总平面图 1:750

桂林市造纸厂C1地块总平面图调整表

项目名称：	桂林市造纸厂C1地块
子项名称：	
建设单位：	桂林市金星房地产开发有限公司
审定	定
工程负责人	李 林
专业负责人	李 林
审	核李 林
校	建筑 石 文
校	结构 杨 静
制	结构 杨 静
图名：	总平面图调整
工程编号	2019A09
图	01
日 期	2022.02

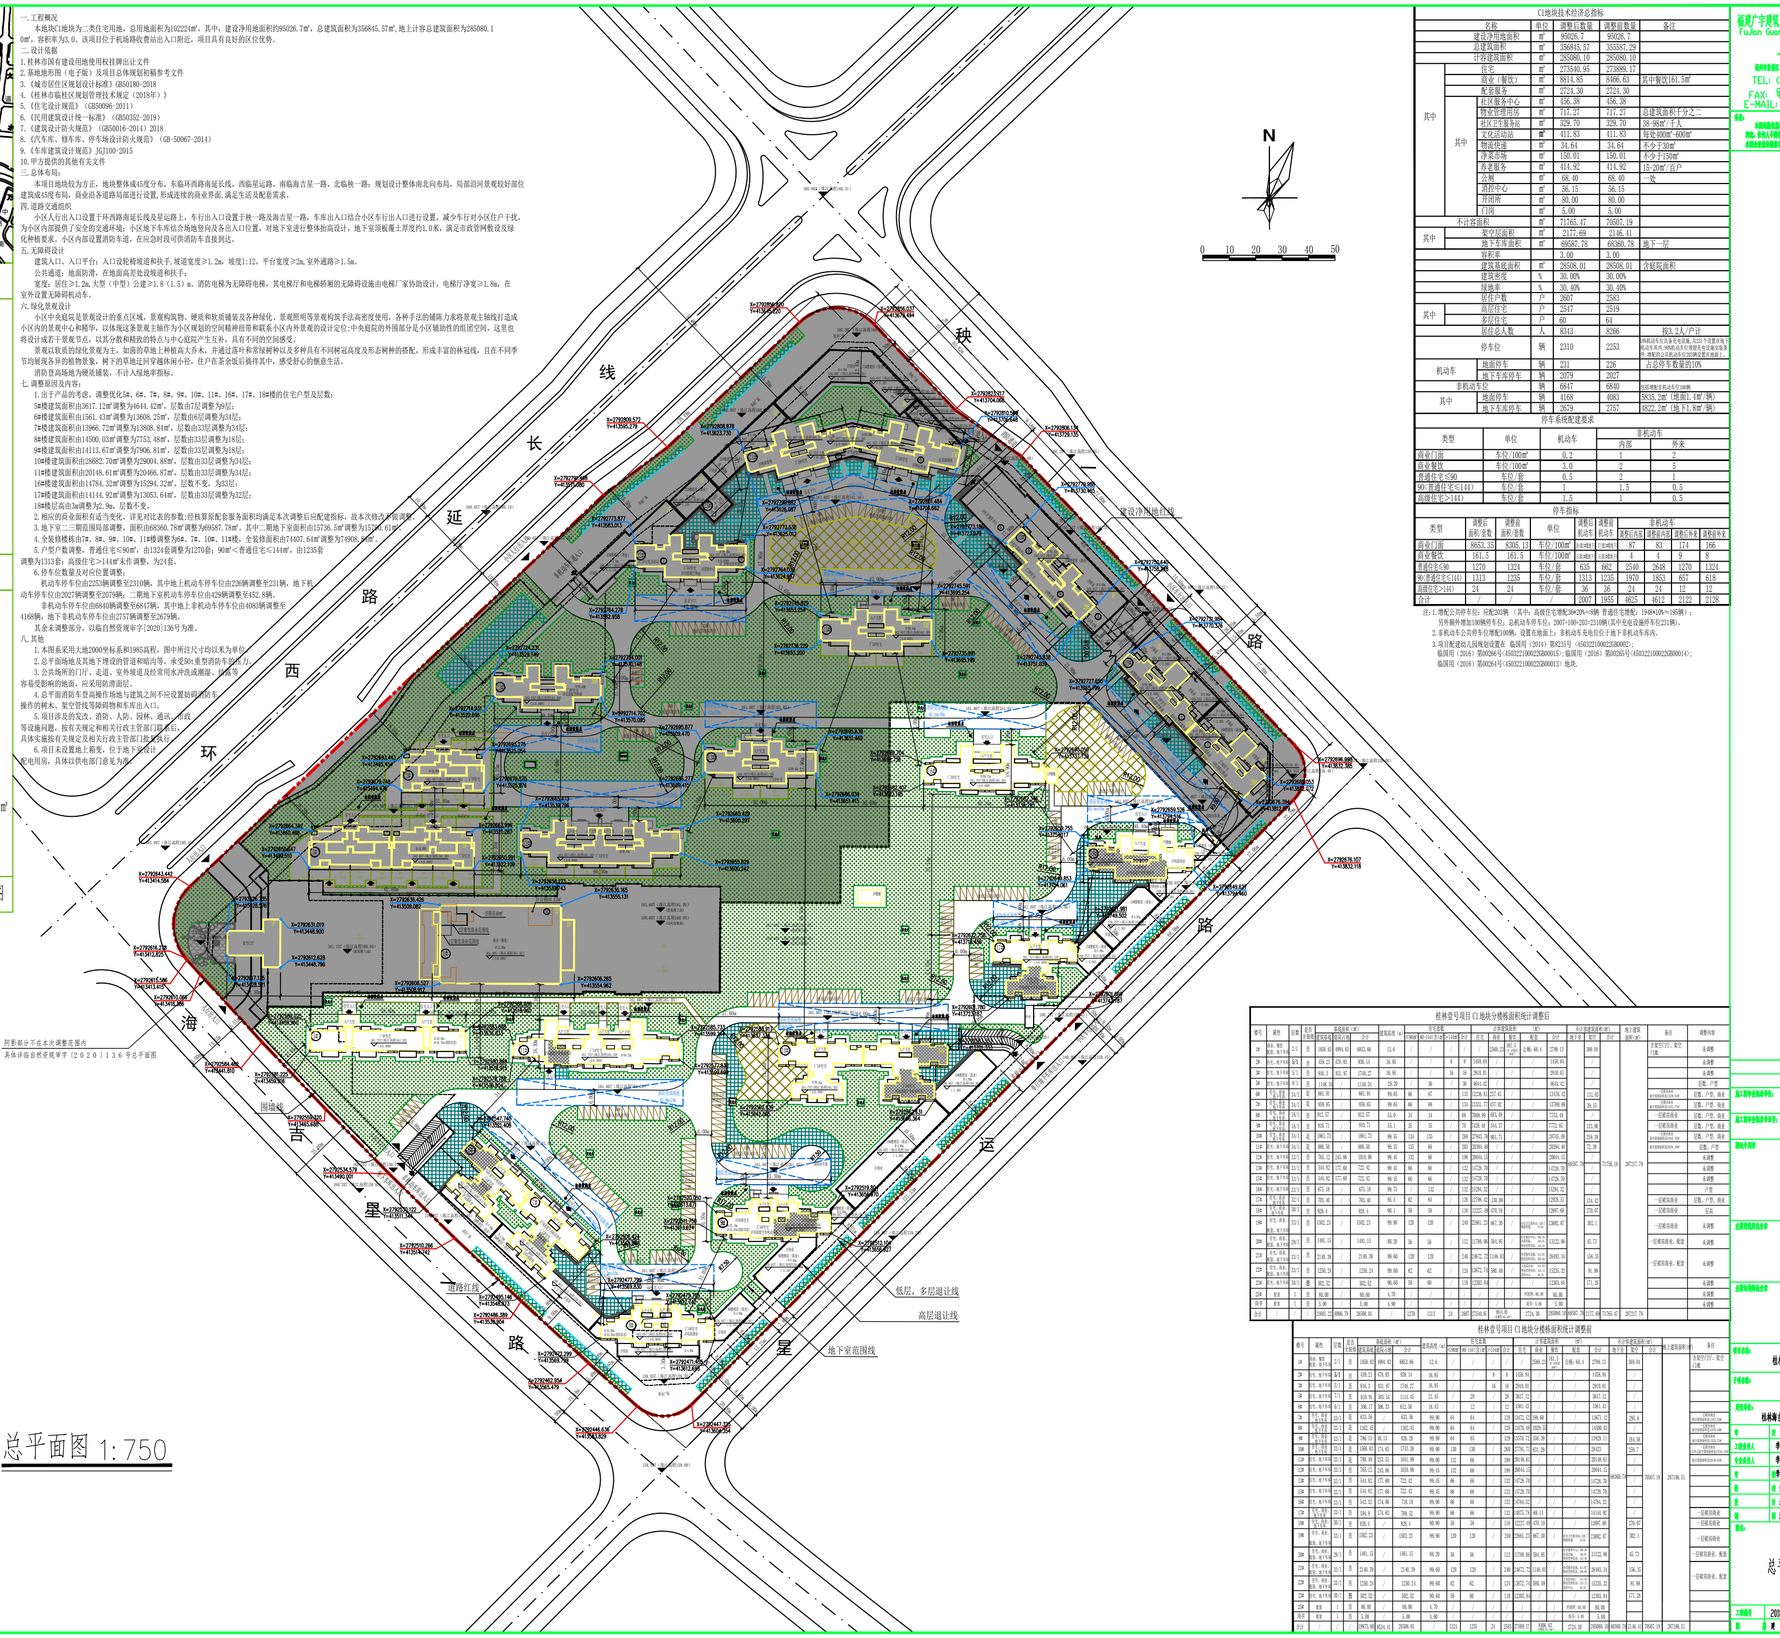
七、调整原因及内容：

1.出于产品的考虑，调整优化5#、6#、7#、8#、9#、10#、11#、16#、17#、18#楼的住宅户型及层数；

5#楼建筑面积由3617.12㎡调整为4644.42㎡，层数由7层调整为8层；
6#楼建筑面积由1561.43㎡调整为13608.25㎡，层数由6层调整为34层；
7#楼建筑面积由13966.72㎡调整为13808.84㎡，层数由33层调整为34层；
8#楼建筑面积由14500.03㎡调整为7733.48㎡，层数由33层调整为18层；
9#楼建筑面积由14115.67㎡调整为27906.81㎡，层数由33层调整为34层；
10#楼建筑面积由26882.70㎡调整为29004.88㎡，层数由33层调整为34层；
11#楼建筑面积由20148.61㎡调整为20466.87㎡，层数由33层调整为34层；
16#楼建筑面积由14784.32㎡调整为15294.32㎡，层数不变，为33层；
17#楼建筑面积由14144.92㎡调整为13853.64㎡，层数由33层调整为32层；
18#楼层高由3m调整为2.9m，层数不变。

2.相应的商业面积有适当变化，详见对比表的参数；经核算原配套服务面积均满足本次调整后应配建指标，故本次修改不做调整。
3.地下室二期范围局部调整，面积由68360.78㎡调整为69587.78㎡，其中二期地下室面积由15736.5㎡调整为15266.61㎡；
4.全装修楼栋由7#、8#、9#、10#、11#楼调整为6#、7#、10#、11#楼，全装修面积由74407.64㎡调整为74908.84㎡；
5.户型产数调整，普通住宅≤90㎡，由1324套调整为1270套；90㎡＜普通住宅≤144㎡，由1235套调整为1313套；高级住宅＞144㎡未作调整，为24套。
6.停车位数量及对应位置调整：

机动车停车位由2253辆调整至2310辆，其中地上机动车停车位由236辆调整至231辆，地下机动车停车位由2017辆调整至2079辆，二期地下室机动车停车位由429辆调整至452.8辆。

非机动车停车位由6840辆调整至6847辆，其中地上非机动车停车位由4083辆调整至4168辆，地下非机动车停车位由2757辆调整至2679辆。
